Rapport d'évaluation de l'étude d'impact environnemental et
social du projet Akasaba Ouest de Mines Agnico Eagle Ltée

— Volet Eau souterraine —

Remis à l'Agence canadienne d'évaluation environnementale

Date : 13 octobre 2015

ANNEXE 1 : PROPOSITIONS DE RECONFIGURATION DU RÉSEAU DE FOSSÉS SUITE À L'ARRÊT DES POMPES

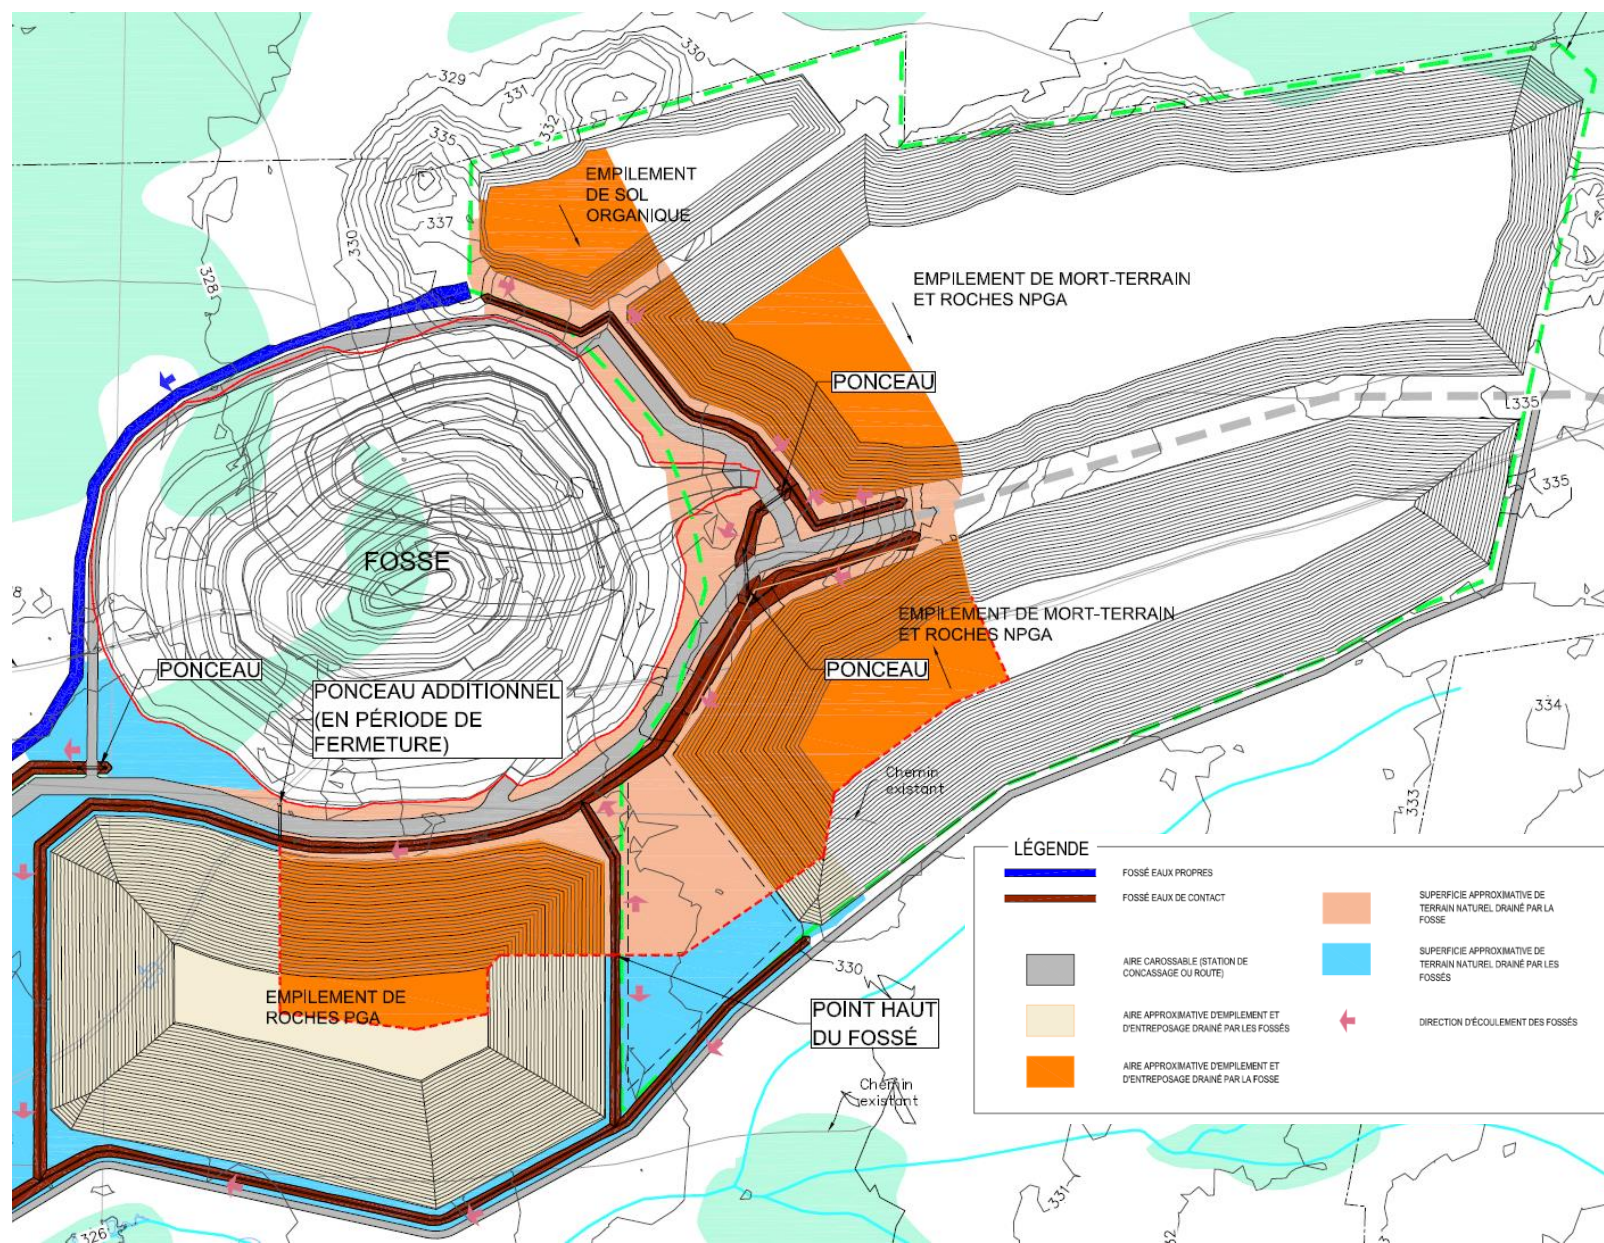
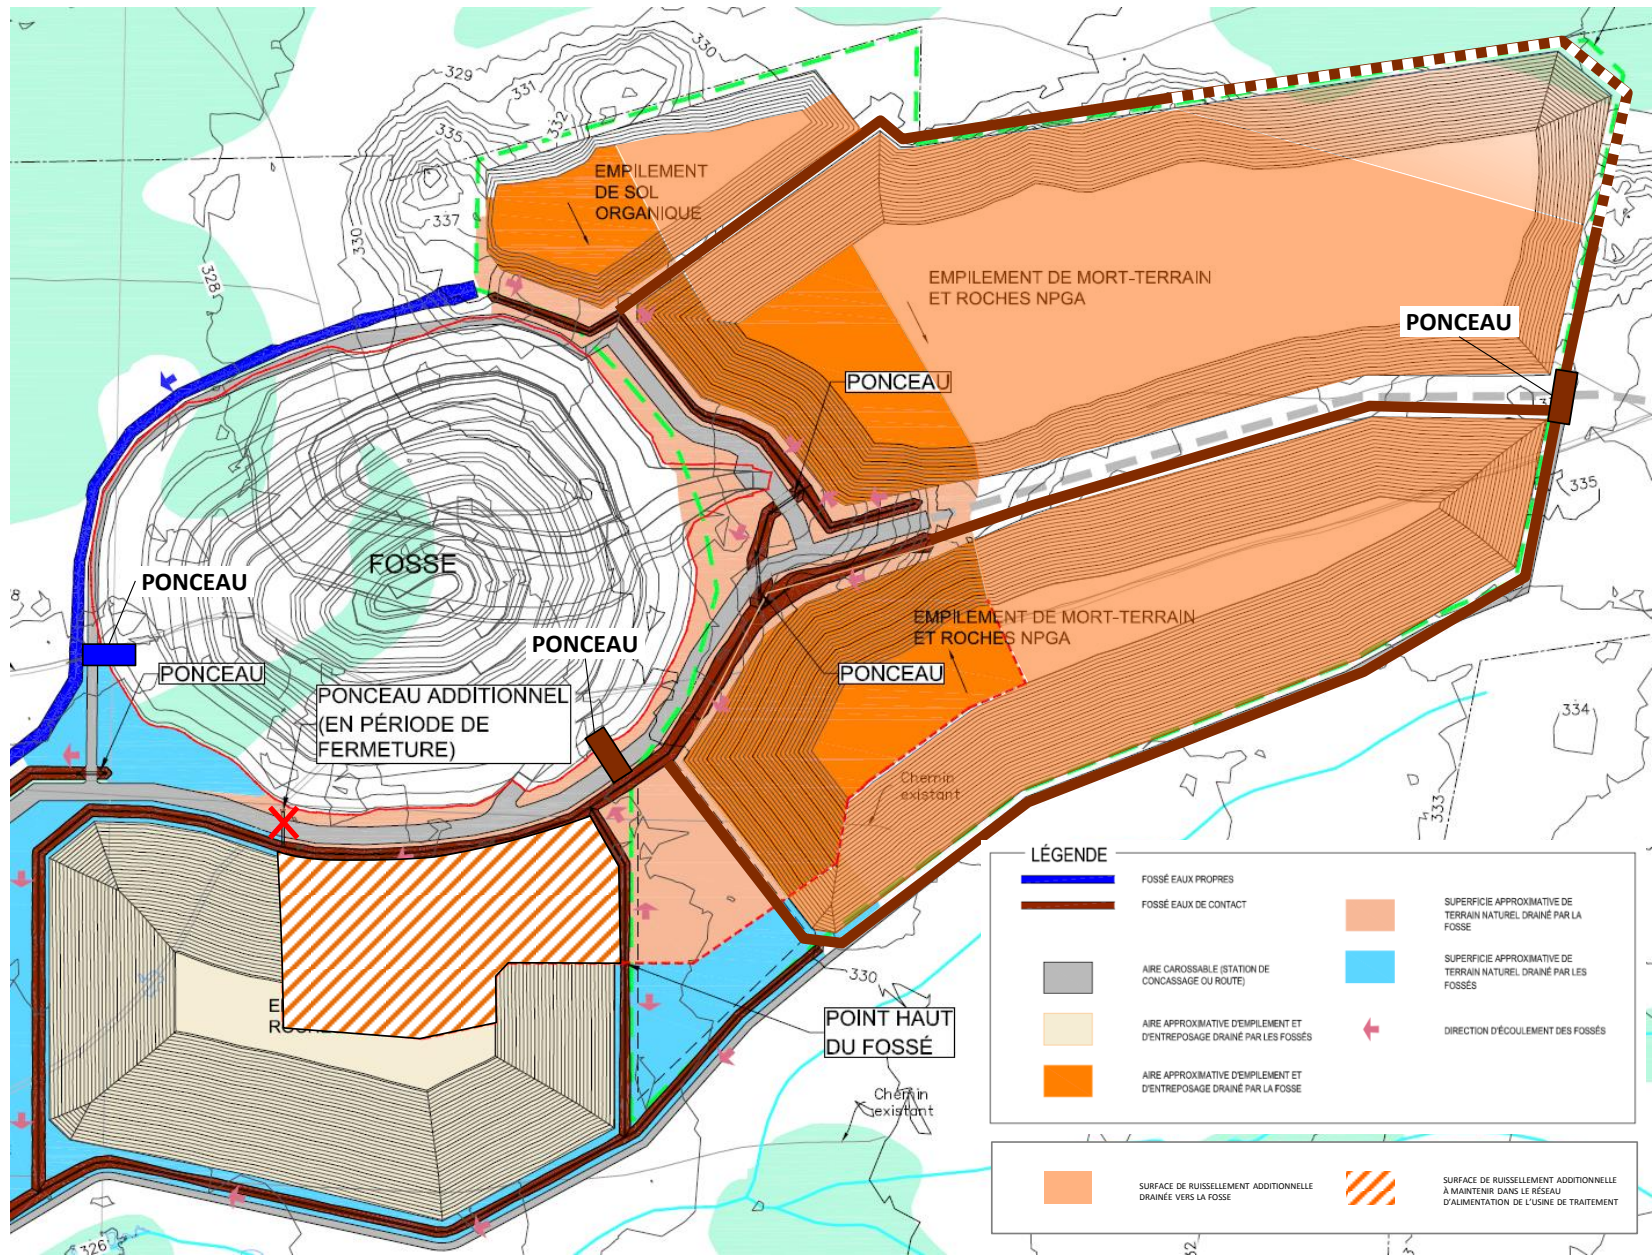
- Que la topographie du site permettrait une telle extension du réseau de fossés d'eau de contact.
- Que dans le « Plan de gestion des eaux – Période de fermeture et postrestauration – Années 5 et 6 » (WSP-BE 2015, Feuillet 141-14776-00_E1-03) :

- Le fossé drainant les eaux propres au nord-ouest de la fosse ne contribue pas à l'ennoïement;
 - La partie nord-est de la halde de roches PGA est drainée par la fosse.

Recommandation # 15 : Évaluer la pertinence des réaménagements suivants du réseau de fossés suite à l'arrêt des pompes (voir annexe 1) :

- Reconfigurer le fossé drainant les eaux propres au nord-ouest de la fosse afin qu'il contribue à l'envoie de la fosse (1 ponceau additionnel)
- Mettre en œuvre la recommandation # 14 ci-dessus;
- Maintenir la surface de ruissellement de la partie nord-est de la halde de roches PGA dans le réseau desservi par l'usine de traitement jusqu'à l'atteinte des objectifs environnementaux de rejet, i.e. relocalisation du ponceau additionnel vers l'est, en amont de la halde de roches PGA.
